Bilag 11

Supplerende høring Tillæg 1 til Lokalplan Nuuks Plads Metrostationsplads Foreslåede ændringer efter den offentlige høring

Som følge af den offentlige høring foreslås en række ændringer.

Tegning 4 · Bil- og cykelparkering

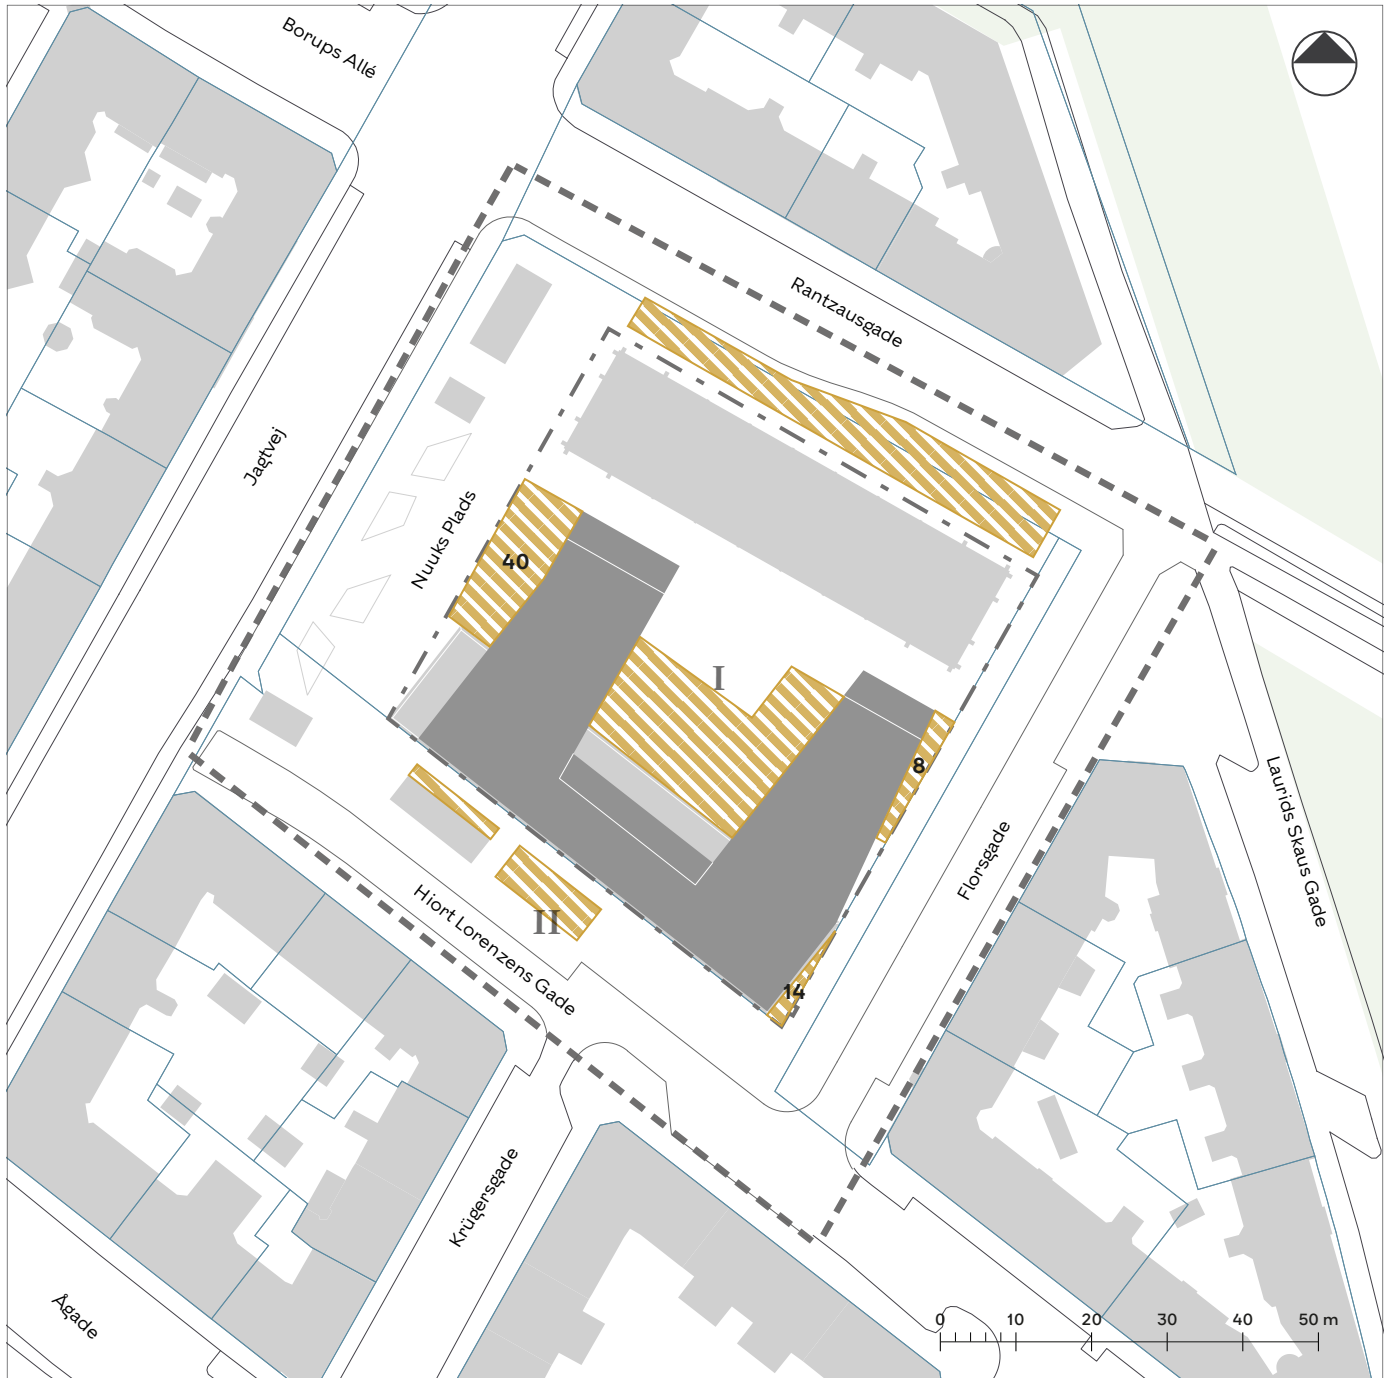
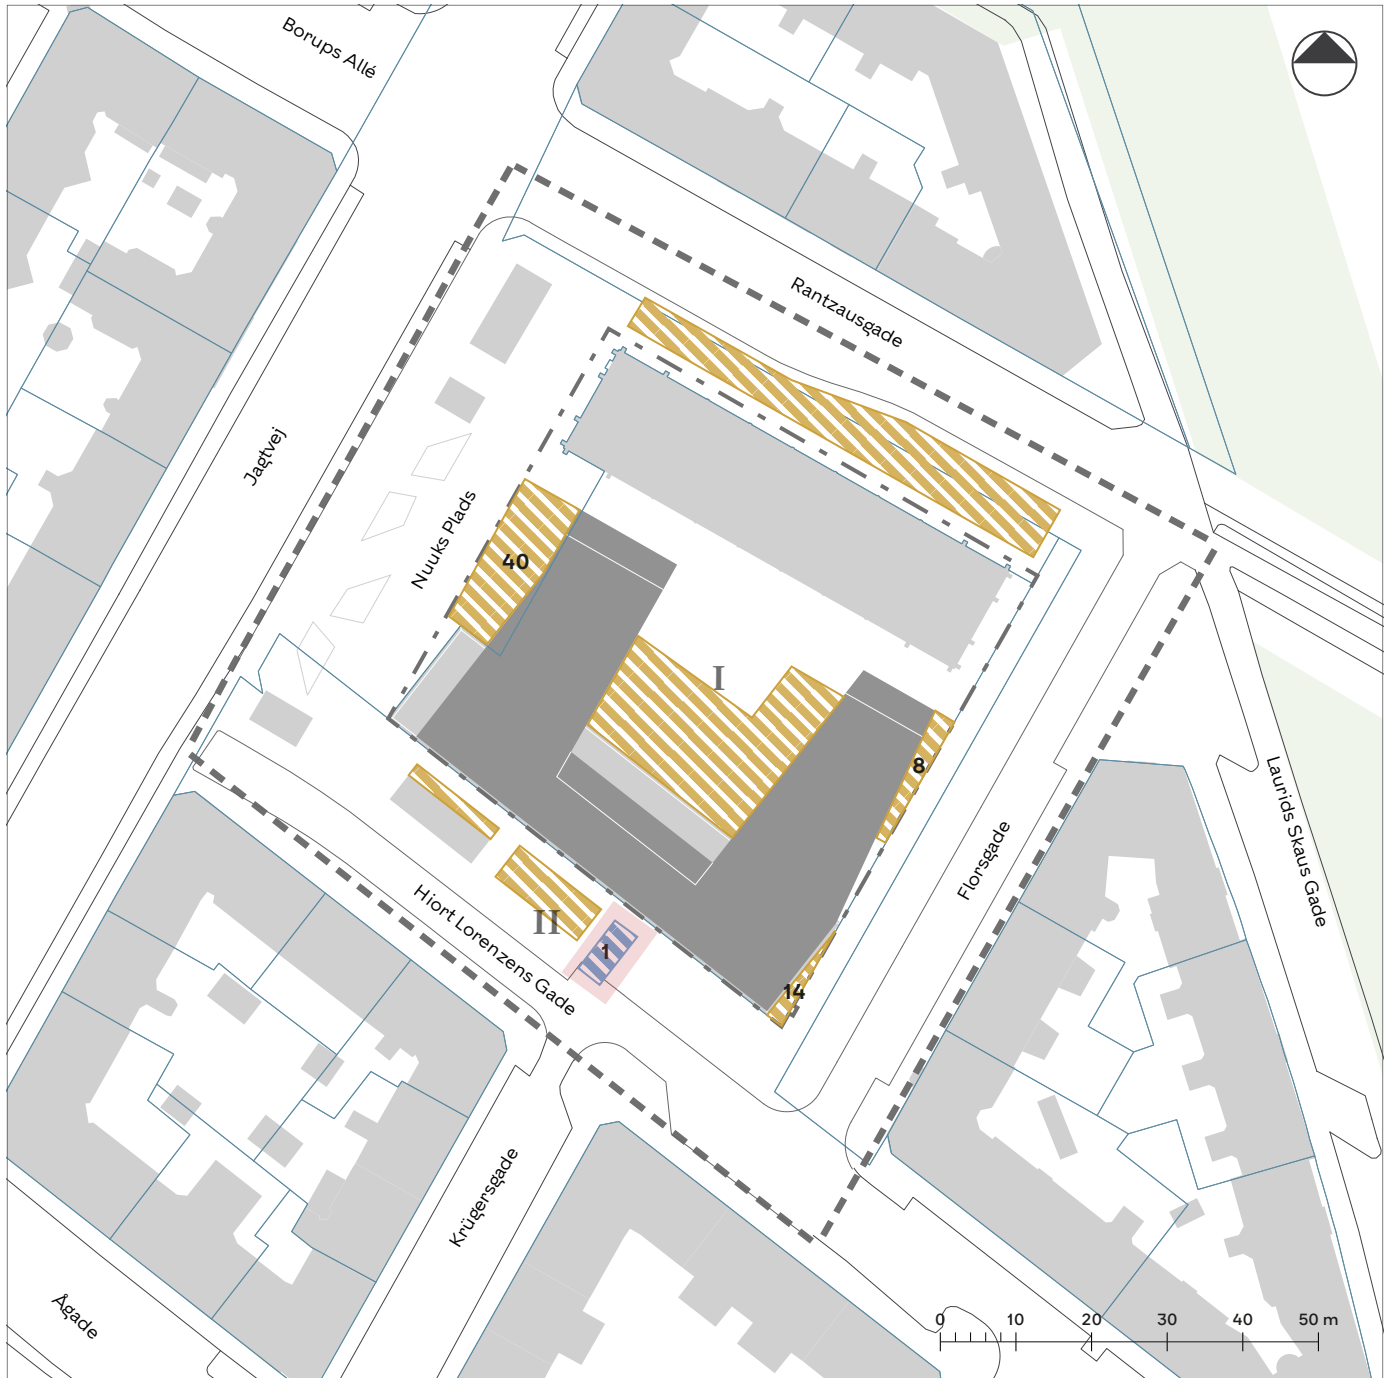
- Lokalplantegninger tilrettes
Tegning 4 - Bil- og cykelparkering.
-Indtegning af parkeringsplads til handicapparkering på terræn.
- Redegørelsen
-Konsekvensrettes bl.a. vignet i redegørelsen (vist nedenfor) med angivelse af elevatorer til p-kælder og parkeringsplads til handicapparkering på terræn.

Tegning 5b · Bebyggelsens omfang og placering

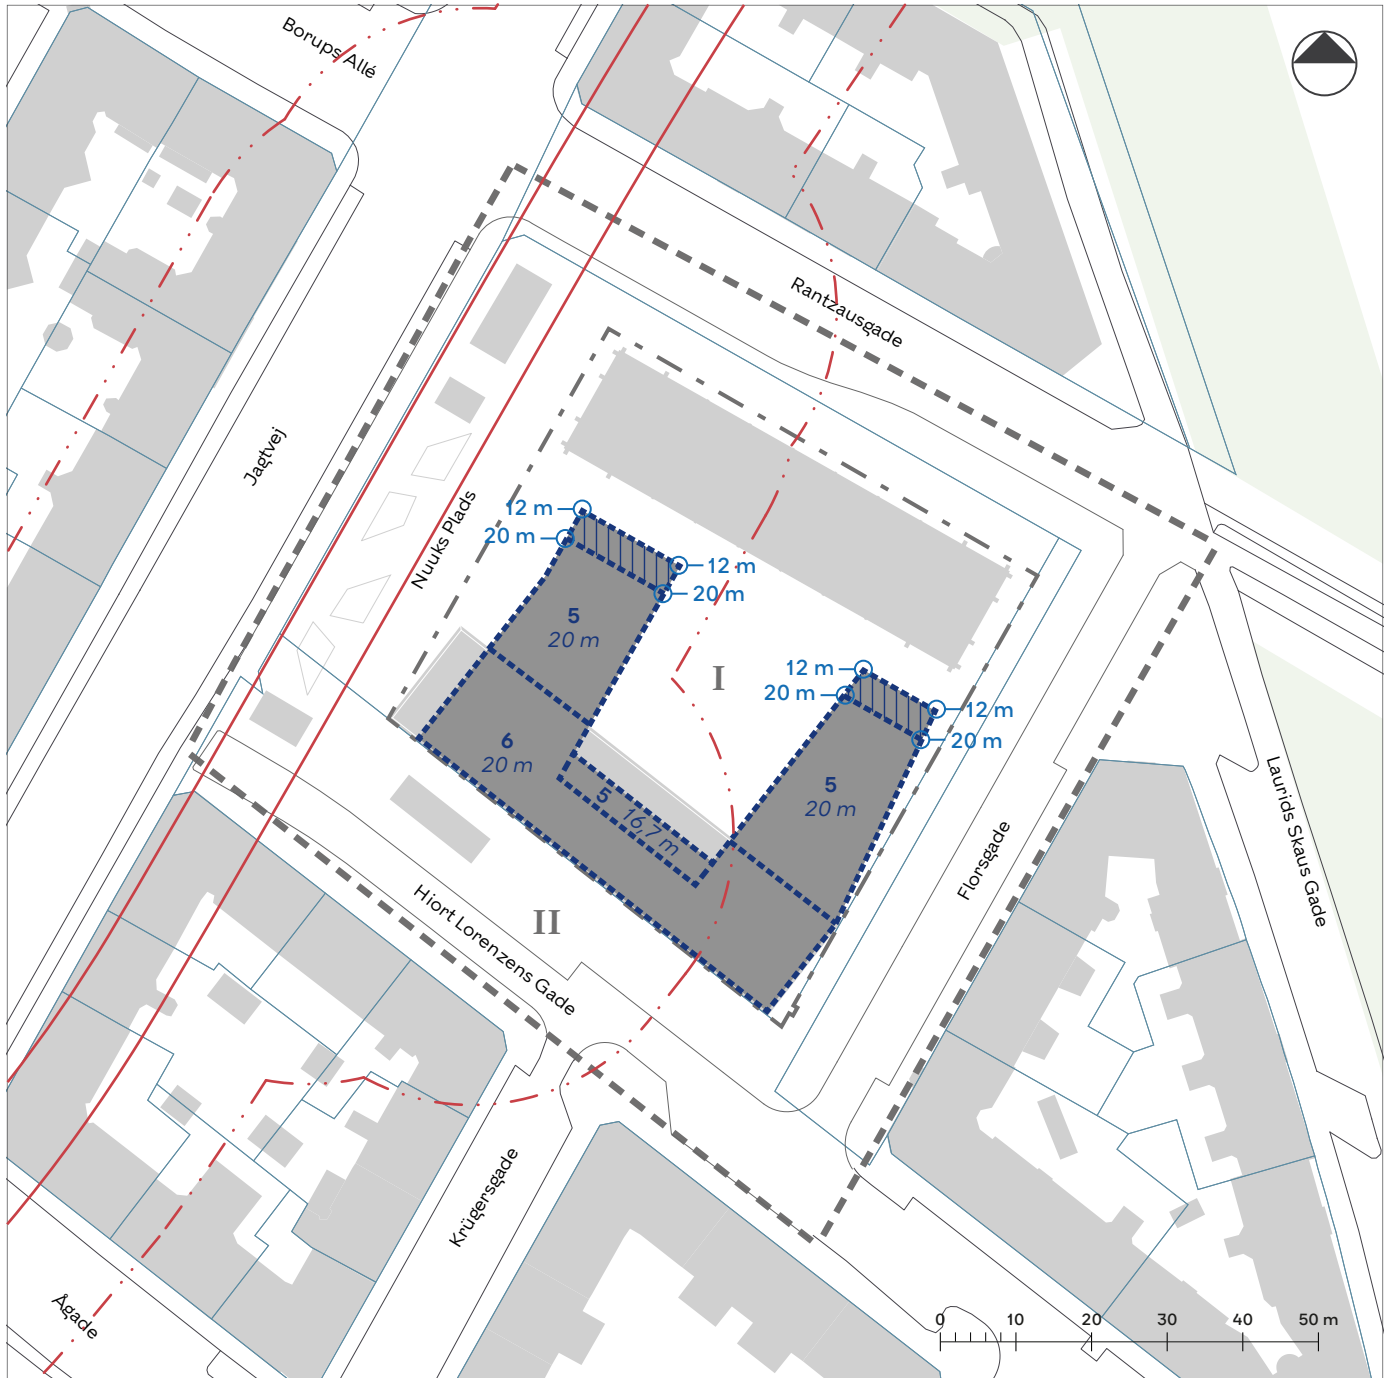
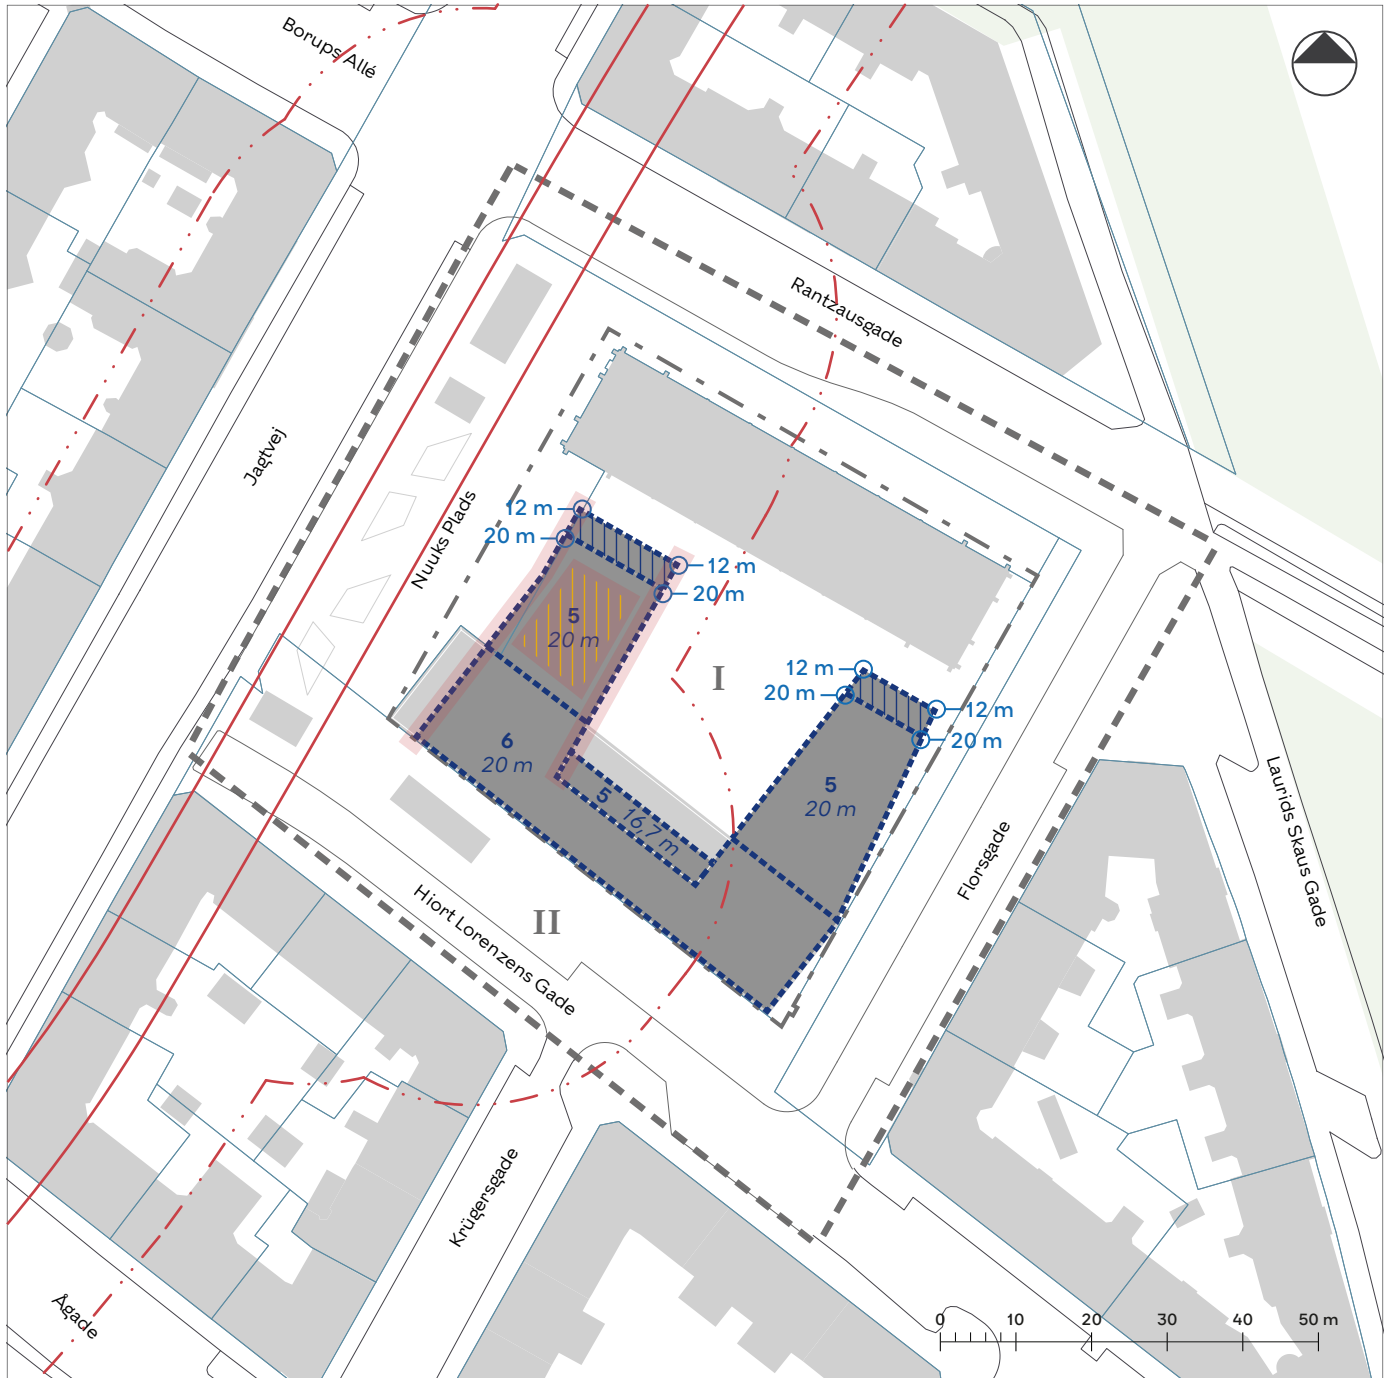
Bygherre ønsker at flytte facadelinjen (gul markering på tegning nedenfor) i nybyggeri mod Jagtvej mod metrostationspladsen (aht. isolering i facaden), da bærelinjen ligger længere fremme. Husdybden gøres ikke dybere, men parallelforskydes. Facadelinjen flyttes 38 cm.

Forvaltningen foreslår, at byggefeltet justeres til de aktuelle forhold, så byggeriet er realiserbart. Byggefeltet er fastlagt i § 6, stk. 2 a og vist på tegning 5b. Følgende ændringer foreslås:

- Lokalplantegning 5b - Omfang, se nederst i dokumentet.
-Byggefeltet justeres. Konsekvensrettes på alle øvrige lokalplantegninger.

-Bygherre ønsker at samle teknik til køleanlæg på taget i et større felt mod metrostationspladsen. Bygherre ønsker en maksimal højde på 0,3 m over sternkanten inkl. afskærmning, på et område placeret 3 m inde på taget målt fra facader. På nedenfor viste illustrationer ses, at anlægget ikke vil være synligt i forhold til omkringliggende bebyggelse.

- § 6, stk. 3. Bebyggelsens højde
c) "....Bygningshøjden, fastsat ovenfor, kan overskrides med op til **0,3 m hvad angår nødvendig teknik på tag placeret i det på tegning 5b markerede felt, og 1 m hvad angår mindre, nødvendige afkast og indtag til ventilation og op til 3,5 m for hvad angår elevator- og trappetårne, når de er nødvendige for at kunne udnytte udendørs opholdsareal på tag...."**
- Lokalplantegninger tilrettes
Tegning 5b - Bebyggelsens omfang og placering
-Der angives et felt, hvor højden kan overskrides med 30 cm.
- Redegørelsen
-Konsekvensrettes bl.a. illustrationsplan.
